Propuesta Modificacion culote 21/10/2019 (Comentar

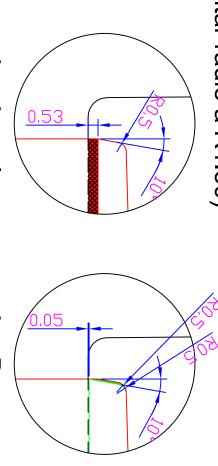
posibilidad de aumentar radio a R1.50)

Area actual de pared con 0º 128.82 mm²

A = Despues
Area posterior de pared con 0° 12.15 mm²
